INDUSTRIAS ZETA S.R.L.

DENOMINACION: CLIP DE UNION

PLANO PARA
CLIENTE Nº:

47000

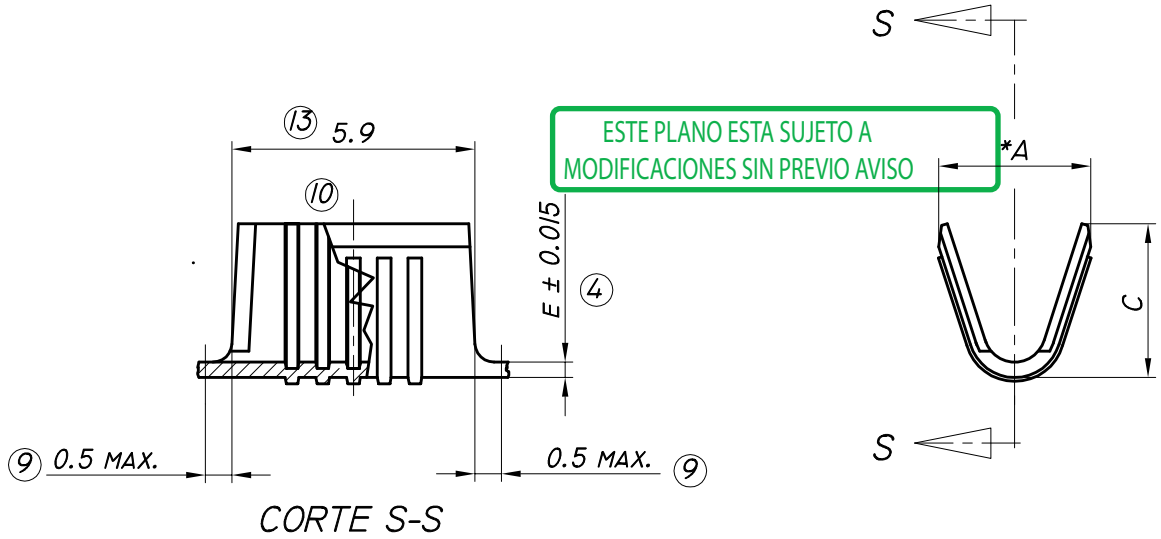
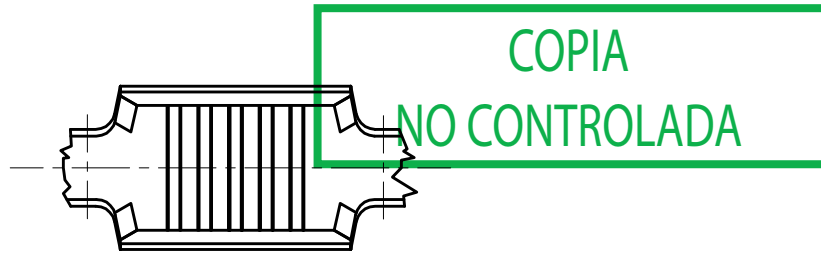
17.09.19	13	COTA 5.90 ERA 5.80.	L.L.		
13.04.16	12	HOJA ERA 1 DE 2.	L.L.	O.A.C.	GARCIA
10.05.12	11	SE MODIFICA ESPESOR DE MATERIAL DE LA 47166, ERA 0.30 PASA A SER 0.35	G.G.	O.A.C.	GARCIA

15.04.10	10	CAMBIA CANTIDAD Y FORMA DEL ESTRIADO.	L.L.	O.A.C.	GARCIA
09.11.09	9	COTA ERA 0.3 MAX.	L.L.	O.A.C.	GARCIA
04.08.05	8	TOLERANCIAS ERAN ± 0.15.	L.L.	O.A.C.	GARCIA

22.07.04	7	SE MODIFICA "C" EN PIEZA 47171, ANTES ERA 4.10.	L.M.	O.A.C.	GARCIA
04.08.03	6	SECCIONES DE CONDUCTOR ERAN: 47116: 0.20/0.75, 47171: 0.75/3.00, 47274: 0.13/0.50 Y 47297: 0.30/2.00.	P.S.	O.A.C.	GARCIA

14.03.03	5	SECCIONES DE CONDUCTOR ERAN: 47116: 0.35/1.00, 47171: 1.50/3.50, 47274: 0.25/0.75 Y 47297: 0.80/2.50, ESPESOR ERA E ± 0.015.	P.S.	O.A.C.	GARCIA

24.10.01	4	SE AGREGA HOJA 2.	P.S.	O.A.C.	GARCIA
23.07.01	3	NUEVA EMISION REEMPLAZA A PLANO FECHA 10.02.94 SECCION DEL CONDUCTOR ERA: EN PIEZA 47171: 0.8/4.0 Y EN PIEZA 47297: 0.8/4.0.	P.S.	O.A.C.	GARCIA
FECHA	Nº	MODIFICACIONES	DIBUJO	REVISO	APROBO
